小型トラックの動力伝達装置のリコールについて

平成 21年1月22日

リコール届出番号2250

平成21年1月22日、日産ディーゼル工業株式会社に車両を供給しているいすゞ自動車株式会社が下記のリコールを国土交通大臣に届け出しました。

改善箇所説明図

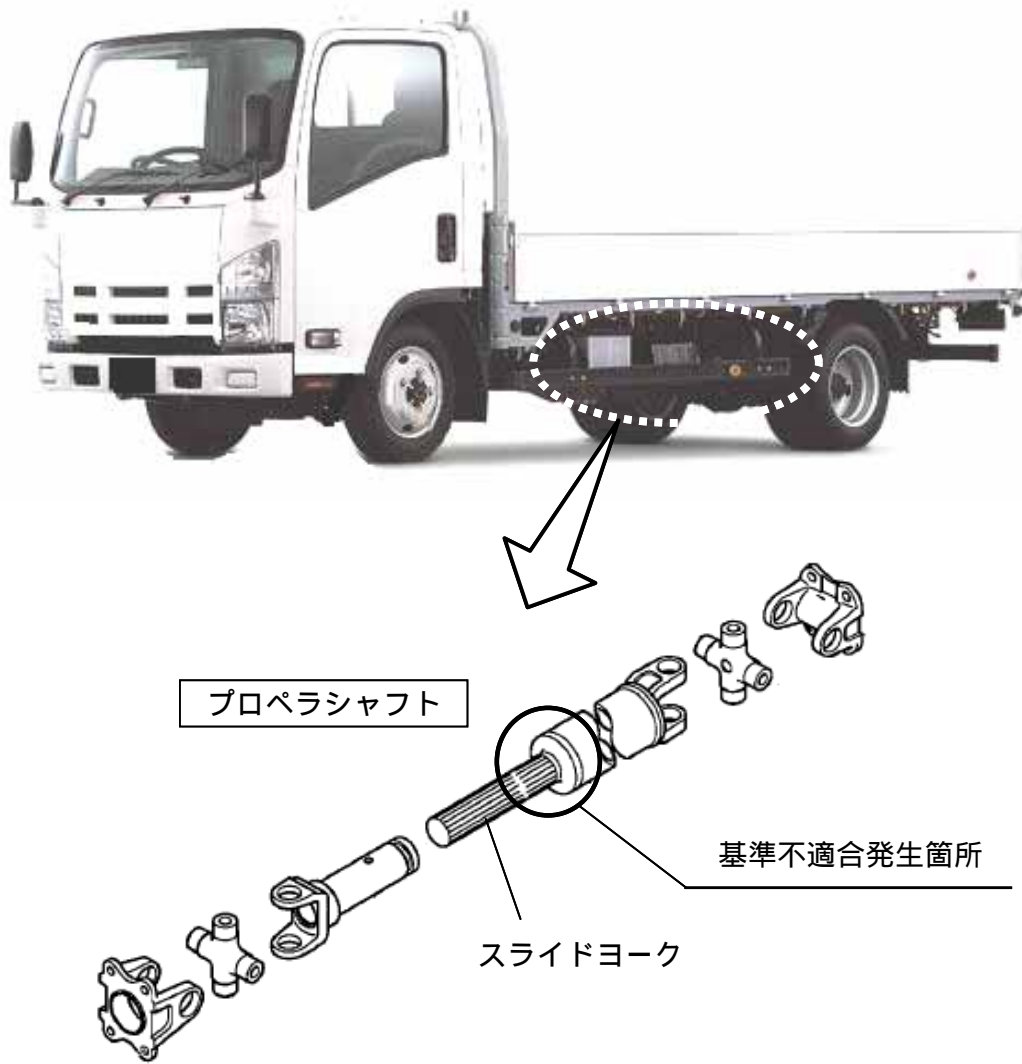
プロペラシャフトのスライドヨークスプライン根元部の高周波焼入れ範囲が不適切なため、強度が不足しているものがある。そのため、そのまま使用を続けると、当該部に亀裂が生じ、最悪の場合、プロペラシャフトが折損し走行不能になるおそれがある。

改善の内容：全車両、プロペラシャフトを良品に交換する。

識別：キャブロックレバー部に黄色ペイントを塗布する。
